Рабочая группа по вопросам шума и шин

**Шины: Проект правил ООН,
касающихся ошипованных шин****Предложение по проекту новых правил ООН
о единообразных предписаниях, касающихся
официального утверждения ошипованных шин
в отношении их эффективности на снегу**

Пересмотр 1

Представлено целевой группой по ошипованным шинам*

Рис. 1
 Определение пиктограммы «Snow Grip Marking»
 («маркировка, подтверждающая эффективность сцепления на снегу»)
 для **ошипованных шин («Alpine Symbol» («Высокогорная»))**

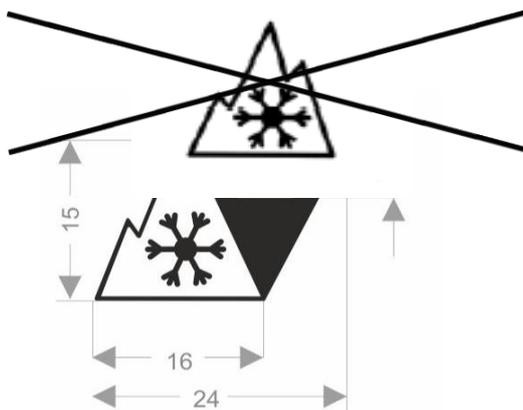
- 4.2 В частности, на шинах, отвечающих требованиям пункта 6.1 ниже, должны быть нанесены⁴:
- 4.2.1 маркировка «Snow Grip Marking» («маркировка, подтверждающая эффективность сцепления на снегу»), для **ошипованных шин, как определено ниже** (~~также называемая обозначением «Alpine» («высокогорная») или «трехглавой вершиной со снежинкой»~~).

2. Кроме того, хотя ни одна из Договаривающихся сторон не высказала возражений против новых Правил, Германия сообщила, что, хотя она поддерживает содержание новых Правил и рада включению нового пункта 1.2, она не разделяет идею использования для маркировки ошипованных шин того же обозначения (указывающего характеристики на снегу), что и для неошипованных шин. В этой связи ЦГ по ОШ разработала новое обозначение, которое будет применяться только для ошипованных шин (*маркировка эффективности сцепления на снегу для ошипованных шин*), также поддержанное Германией. ЦГ по ОШ предлагает использовать это новое обозначение для указания характеристик сцепления на снегу для ошипованных шин.
